Европейская экономическая комиссия**Комитет по внутреннему транспорту****Всемирный форум для согласования
правил в области транспортных средств****Сто восемьдесят восьмая сессия**

Соглашение 1958 года:**Рассмотрение проектов поправок к существующим
правилам ООН, представленных GRSP****Предложение по дополнению 8 к поправкам серии 02
к Правилам № 129 ООН (усовершенствованные детские
удерживающие системы)****Представлено Рабочей группой по пассивной безопасности***

Воспроизведенный ниже текст был принят Рабочей группой по пассивной безопасности (GRSP) на ее семьдесят первой сессии (ECE/TRANS/WP.29/GRSP/71, пункт 25). В его основу положен документ ECE/TRANS/WP.29/GRSP/2022/6 без поправок. Этот текст представляется Всемирному форуму для согласования правил в области транспортных средств (WP.29) и Административному комитету (AC.1) для рассмотрения на их сессиях в ноябре 2022 года.

Рис. 1

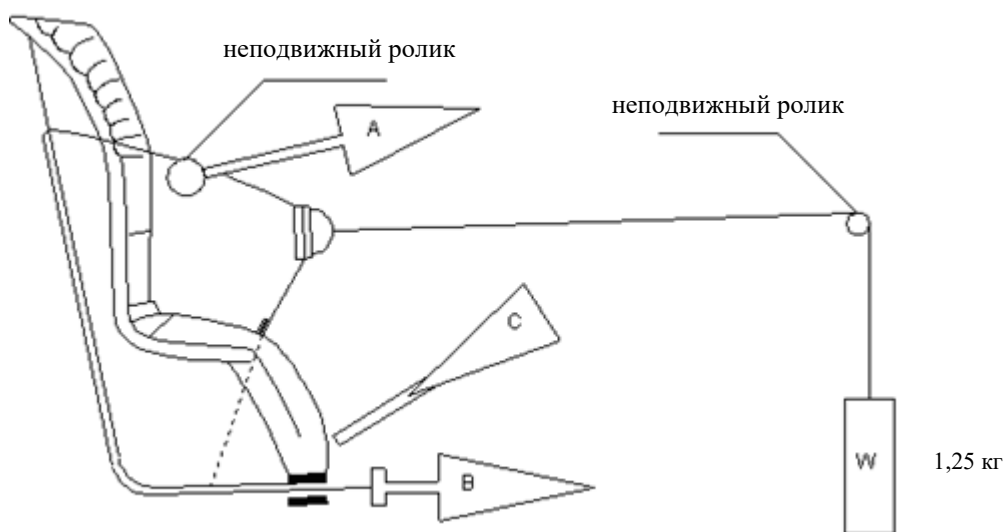
Приложение 15 изменить следующим образом:

1. Определение износостойкости устройств регулировки, установленных непосредственно на усовершенствованных детских удерживающих системах (рис. 1)
 - 1.1 Метод
 - 1.1.1 После приведения лямок в исходное положение, описанное в пункте 7.2.6.1, извлекают не менее 50 мм ляжки комплекта ремней путем вытягивания ее за свободный конец.
 - 1.1.2 Отрегулированную часть комплекта ремней прикрепляют к натяжному устройству А.
 - 1.1.3 Приводят в действие устройство регулировки (С) и вытягивают не менее 150 мм ляжки комплекта ремней. Эта длина представляет собой половину цикла и обеспечивает установку натяжного устройства А в положение, соответствующее максимальной длине вытягивания ляжки.
 - 1.1.4 Свободный конец ляжки присоединяют к натяжному устройству В.

- 1.2 Цикл предполагает нижеследующую процедуру.
- 1.2.1 Из устройства В извлекают часть лямки длиной не менее 150 мм, причем устройство А не оказывает тягового воздействия на комплект ремней.
- 1.2.2 Приводят в действие устройство регулировки (С) и натягивают ремень с помощью устройства А в тот момент, когда устройство В не оказывает тягового воздействия на свободный конец лямки.
- 1.2.3 В конце хода устройство регулировки останавливают.
- 1.2.4 Данный цикл повторяют, как это указано в пункте 6.7.2.7 настоящих Правил.

Рис. 2

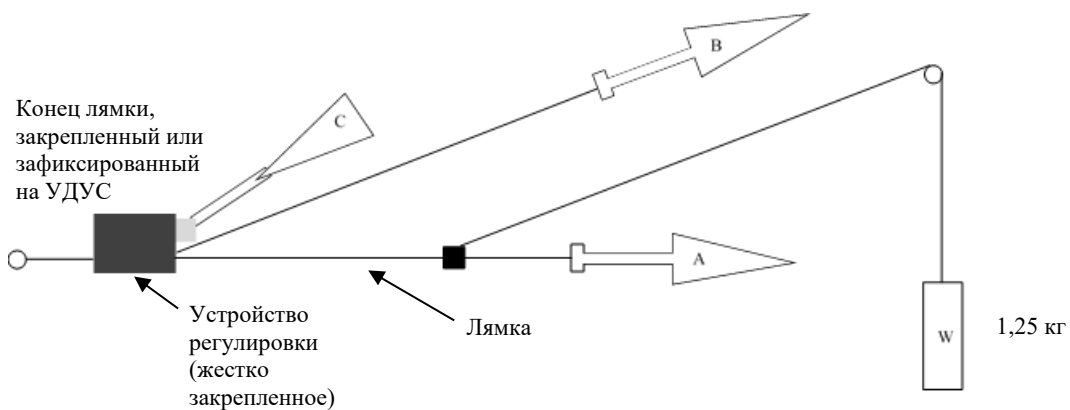
2. Определение износостойкости устройств регулировки, соединенных с ляжкой (не установленных непосредственно на усовершенствованных детских удерживающих системах) (рис. 2)

- 2.1 Метод
- 2.1.1 Устройство регулировки жестко закрепляют.
- 2.1.2 После приведения ляжки в исходное положение, описанное в пункте 7.2.6.2, из устройства регулировки извлекают часть ляжки длиной не менее 50 мм путем вытягивания ее за свободный конец.

- 2.1.3 Часть ляжки, извлеченную из устройства регулировки, прикрепляют к натяжному устройству А.
- 2.1.4 Приводят в действие устройство регулировки (С), из которого извлекают часть ляжки длиной не менее 150 мм. Эта длина представляет собой половину цикла и обеспечивает установку натяжного устройства А в положение, соответствующее максимальной длине вытягивания ляжки.

- 2.1.5 Свободный конец ляжки присоединяют к натяжному устройству В.
- 2.2 Цикл состоит из нижеследующих этапов.
- 2.2.1 Из устройства В извлекают часть ляжки длиной не менее 150 мм, причем устройство А не оказывает тягового воздействия на ляжку.

- 2.2.2 Приводят в действие устройство регулировки (С) и натягивают ляжку с помощью устройства А в тот момент, когда устройство В не оказывает тягового воздействия на свободный конец ляжки.

- 2.2.3 В конце хода устройство регулировки останавливают.
 - 2.2.4 Данный цикл повторяют, как это указано в пункте 6.7.2.7 настоящих Правил».
-
